Kleine Oost 116 Hoorn

Positie van de GFE cocon

en draairichting van het deurtje

Kerkplein 5 Hoorn

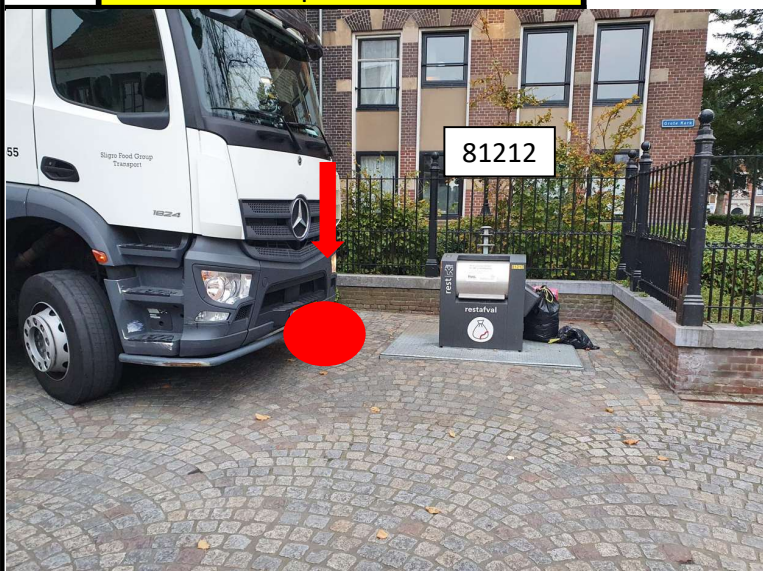
Geen gemeentegrond
Afstand tot de inzamelwagen is redelijk ver

Omschrijving extra werk
Groen verwijderen
Grond ontgraven
Zand aanbrengen
Straatwerk 90 cm uitbreiden met dezelfde gebakken klinkers

80007 ABC 6 Hoorn

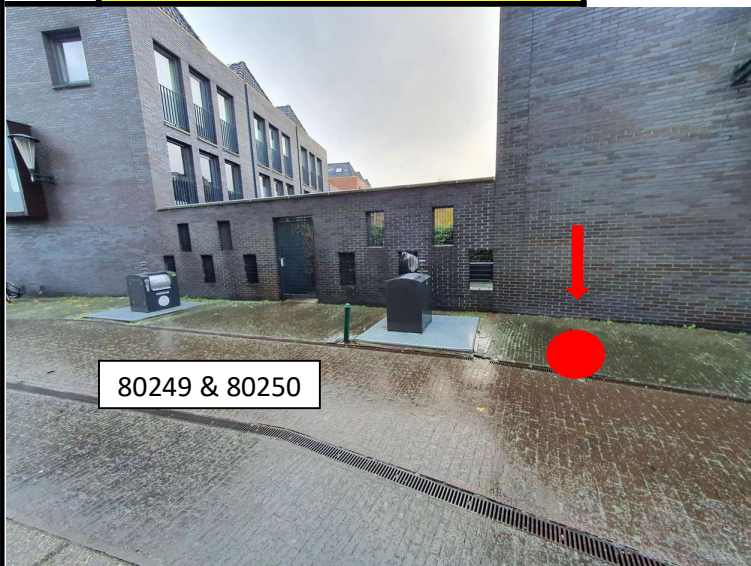
Ondergrondse container een kwarts slag draaien
Pen kastje verwijderen (gemeente)

80404 Oostereiland 5 Hoorn

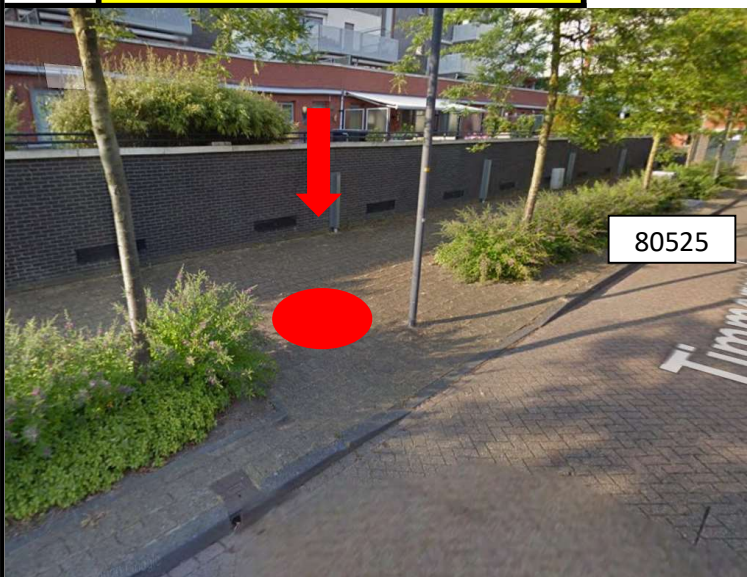
Locatie wordt nog verder uitgewerkt door gemeente

80571 Visserseiland 2016 Hoorn

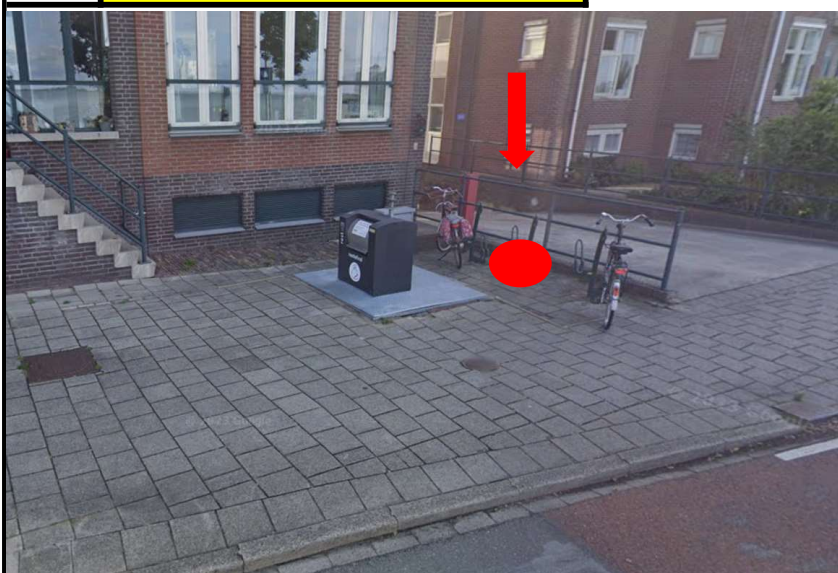
Hele hoek gras vervangen door tegels gemeente?

Omschrijving extra werk
Grond ontgraven
Zand aanbrengen
Containerplateau uitbreiden hele hoek gras met 30x30 tegels
